Příloha č. 1 k usnesení ZMČ č. - připomínky MČ Praha 20 k Územní studii Horní Počernice východ – 01/2023 (veřejné jednání)

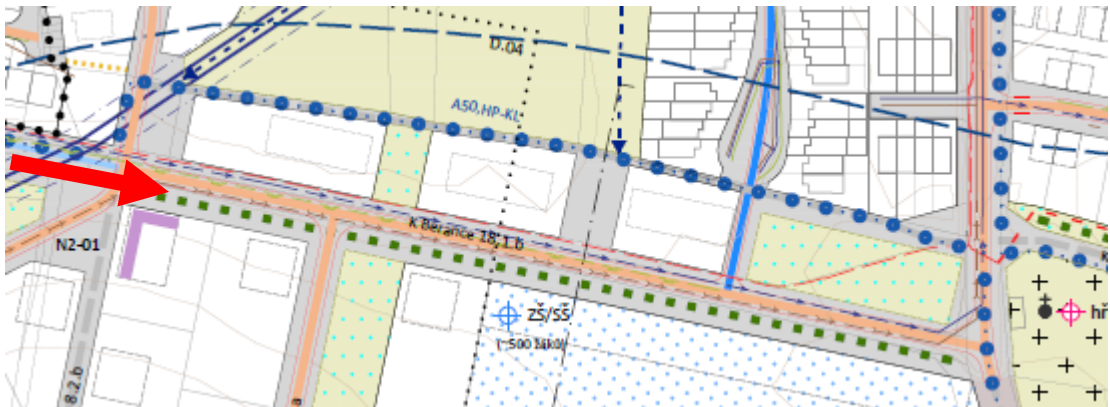
- 10) Umožnit bezpečný průjezd cyklistům i komunikací ul. K Berance, nejen novou trasou v zeleni – viz. obr.
